Věc: **Rekonstrukce žst. Jaroměř**

Vysvětlení/ změna/ doplnění zadávací dokumentace č. 11  
ve smyslu § 98 a § 99 zákona č. 134/2016 Sb., o zadávání veřejných zakázek, ve znění  
pozdějších předpisů (dále jen „ZZVZ“)

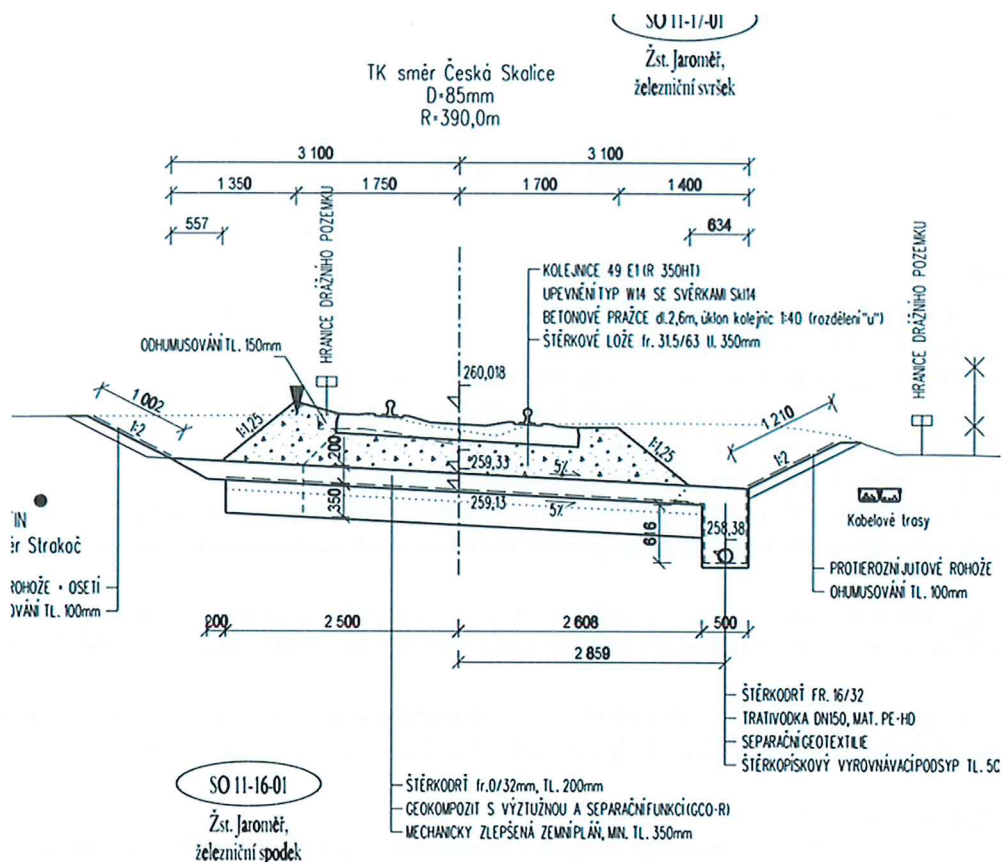
V rámci přípravy ocenění nabídky realizace SO 11-16-01, Žst. Jaroměř, železniční spodek, bylo na místě zjištěno, že podél TK směr Trutnov v km 0,300 - 0,500 vpravo kolejí probíhají již pokládky kabelů. Dle postoupené PD, kterou máme k dispozici, mají být provedeny kabelizace (například PS 11-28-01, PS 11-14-01) a zároveň v rámci SO 11-16-01 má být realizován trativod (viz příložený

výkres č. 4.11 z části E.1.1., vzorový příčný řez km 0,350 a fotografie). Není zřejmé, zda nedojde ke kolizím stavebních prací v místě a následnému vzniku vícenákladů zhotovitele.

Žádáme zadavatele o prověření, zda není právě probíhající kabelizace v kolizi s budoucí trasou výše uvedených PS a připravovaného trativodu v rámci SO 11-16-01.

Zadavatel sděluje, že o připravované „stavbě“ SZDC OŘ HK (pokládka kabelů sděl. a zab. zař.), byl projektant informován v době zpracování projektu stavby a bylo s ní uvažováno při návrhu řešení zabezp. zařízení. Obě stavby byly věcně koordinovány. V případě, že budou obě stavby realizovány dle projektů, ke kolizi by nemělo dojít. V uvedeném kilometru 0,35 je posun osy navrhované koleje směrem vlevo oproti stávající ose koleje o 2,3m – viz. příčné řezy v SO 11-16-01.
